第 2 回史跡カリンバ遺跡
整備検討委員会資料

1. 第1回史跡カリンバ遺跡整備検討委員会の課題

史跡カリンバ遺跡整備計画B案 (短期計画)

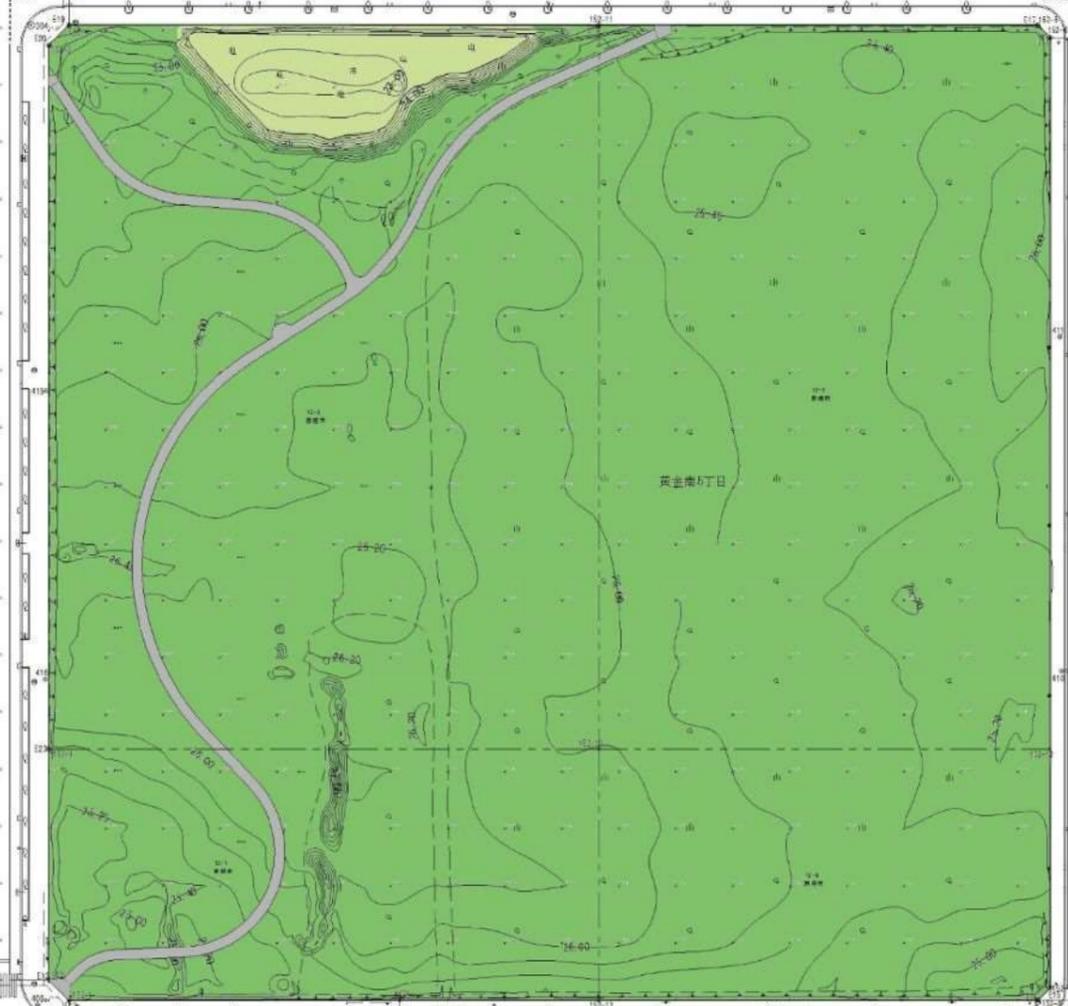
- ・ 黒色アスファルト舗装
- ・ 全体の6割（西側）は舗装せず、草刈りによる園路とする
- ・ ベンチ 2か所設置
- ・ 東屋・デッキ等 造らない
- ・ たまり場 崖際に黒色アスファルト舗装による小さい「たまり場」を造る

→第 2 回事務局案 上記のとおりだが、予算の関係で以下のように変更したい。①舗装は脱色アスファルト舗装ではなく、黒色アスファルト舗装。②西側は舗装せず（当初の園路計画の約 6 割）、草刈りによる園路とする

説明板(直接工事費 千円)

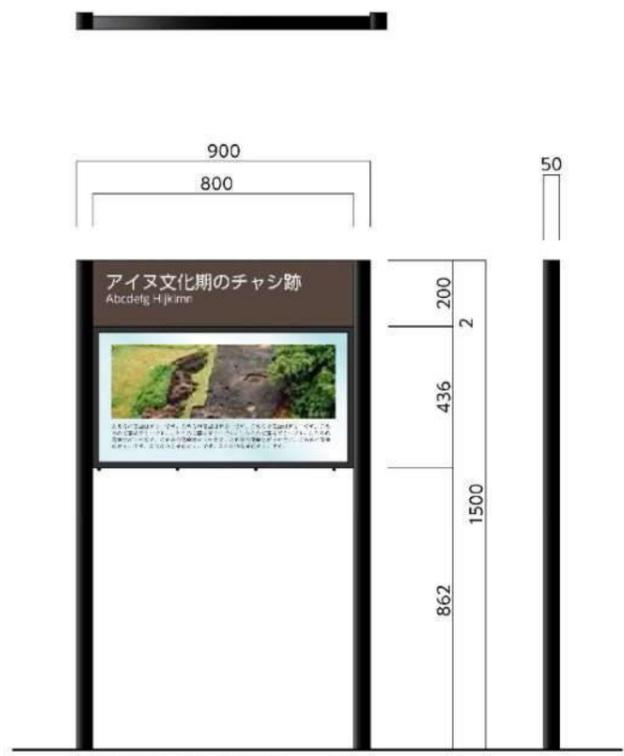
→第 2 回事務局案 上記のとおり実施する。図は 17 頁参照。内容については 11 頁「4. 看板の内容について（1）説明板」のとおり

解説板(Aタイプ)(直接工事費 千円)
解説板 2

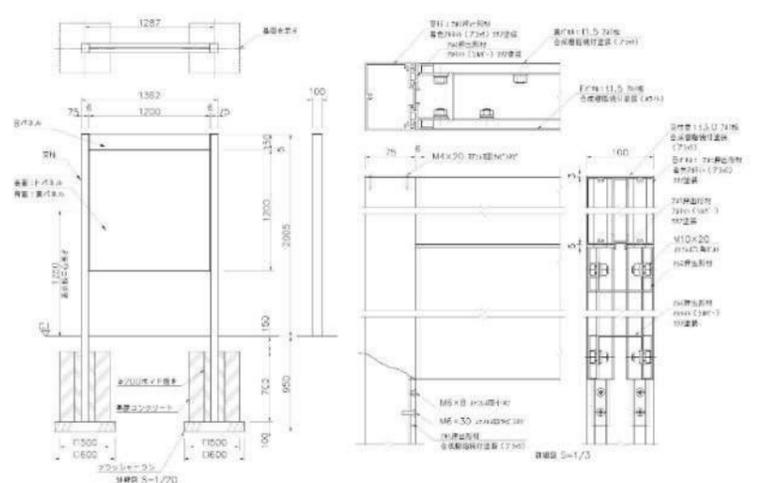
(7) 合葬墓3基の位置や規模感が一目でわかるようにする→史跡西地区に解説板を設置する。解説板にはアクリル板を貼り、そこに3基の大型合葬墓の絵を描く。来場者が定位置に立ちアクリル板越しに市道団地中央通を見ると、アクリル板に描いた大型合葬墓3基の絵が道路上の合葬墓検出位置と重なり、規模感や検出位置が一目でわかるようにする。それ以外の方法も検討したが、費用の面等から困難であった。

→第2回事務局案 西地区に設置する解説板(Aタイプ、アクリル)にQRコードを設置し、来場者のスマホで動画(大型合葬墓での埋葬の様子(絵や写真を10枚程度紙芝居の様に流す60秒程度の動画))を見られるようにする。また説明板と解説板の計6枚はQRコードを設置し、来場者のスマホで英語での案内が可能とする。

解説板(Bタイプ)(直接工事費 千円)
解説板 1・2・3・4

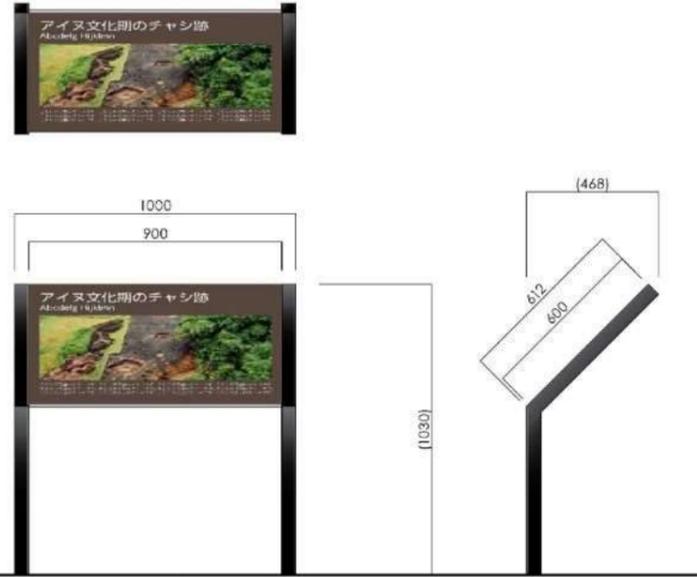
→第2回事務局案 (1)「ア. 土坑墓群等解説板」など縄文や地形に係る解説板を4か所設置する。図は17頁参照。内容については11頁「4. 看板の内容について (2) 解説板(Aタイプ)」、12・13頁「(3)～(5) 解説板1～3(Bタイプ)」のとおり

→第2回事務局案 (1)「低地面の遺跡解説板」を1か所設置する。図は17頁参照。内容については13頁「(6) 解説板4(Bタイプ)」のとおり

記名サイン板(直接工事費 千円)

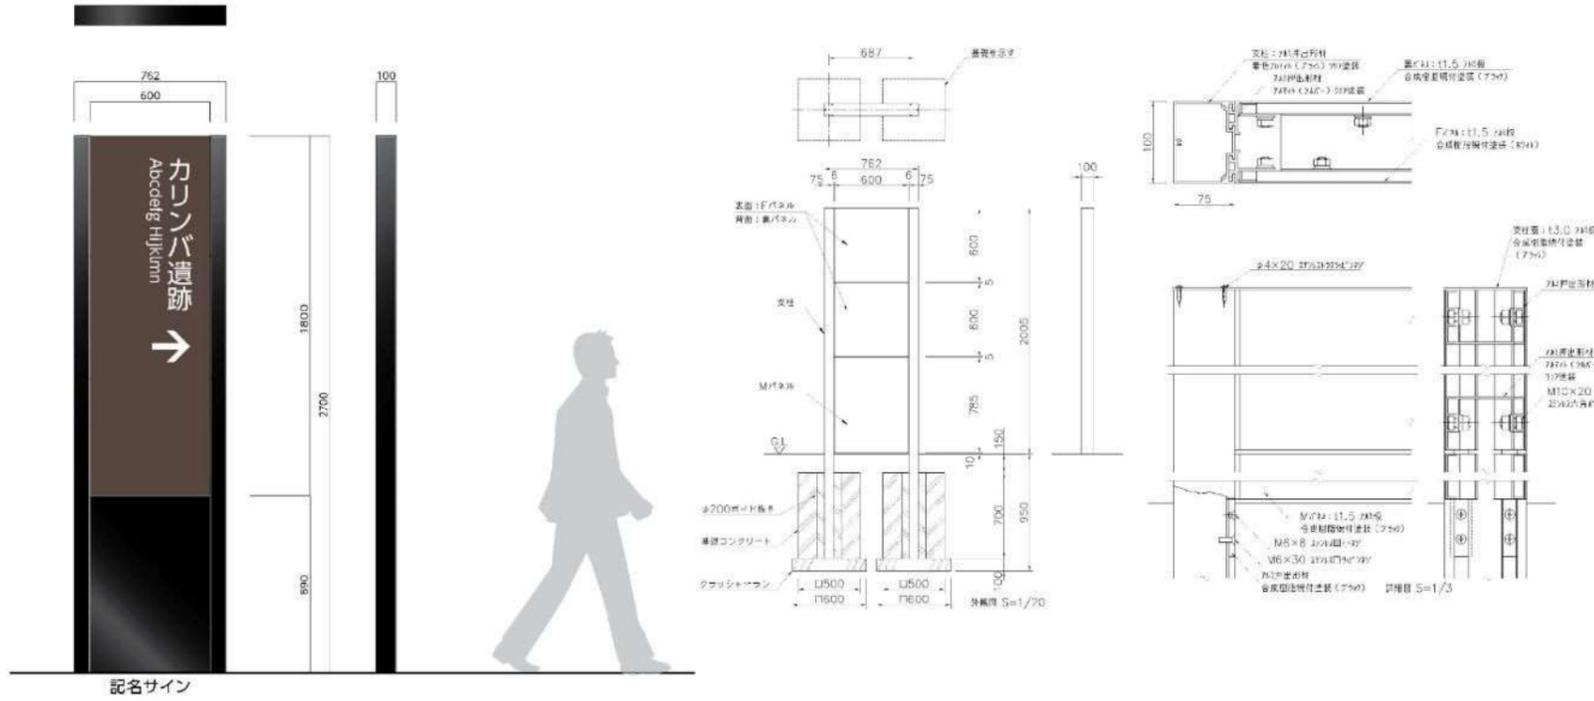
→第2回事務局案 上記のとおり実施する。図は18頁参照

多目的広場(砂利舗装厚根拠)
道路工事標準設計図集より

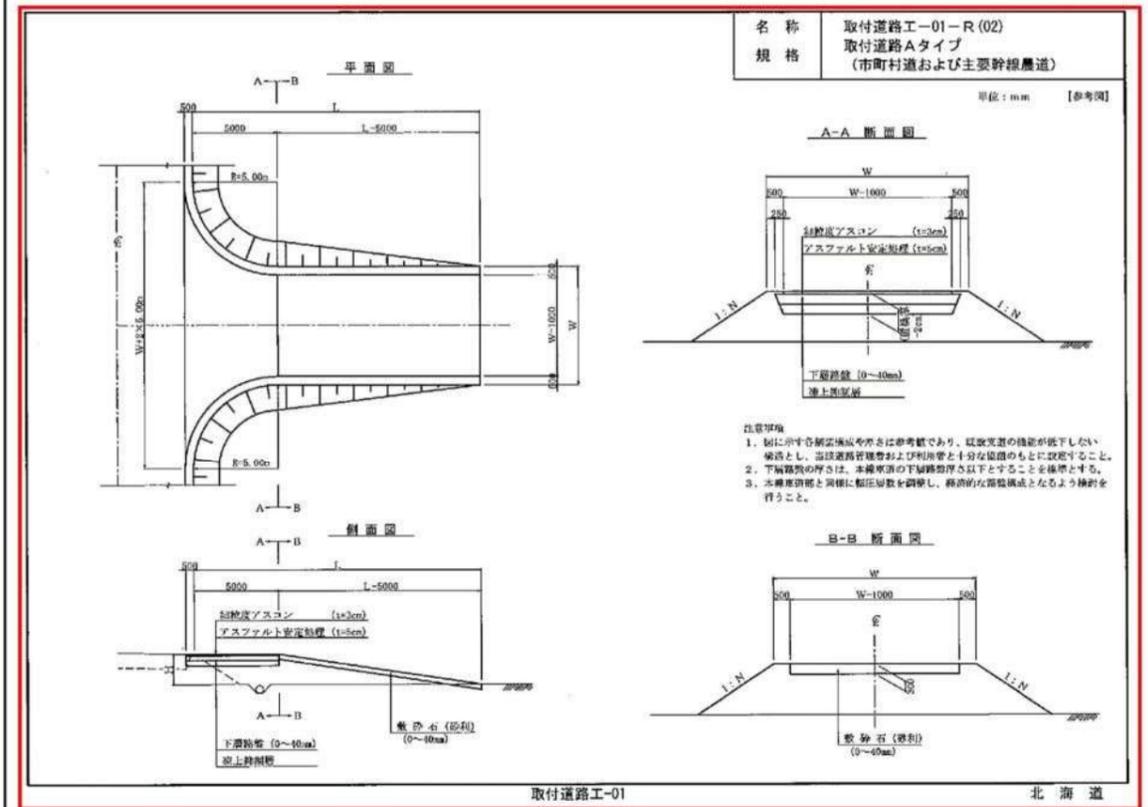
→第 2 回事務局案 上記のとおり実施するが、規模は縦 12m × 横 40m 程度（大型バス 1 台、普通車 20 台、身障者用 1 台）。身障者用は発掘調査して舗装する。多目的広場の市道からの取付路 2 か所も発掘調査が必要となる可能性がある
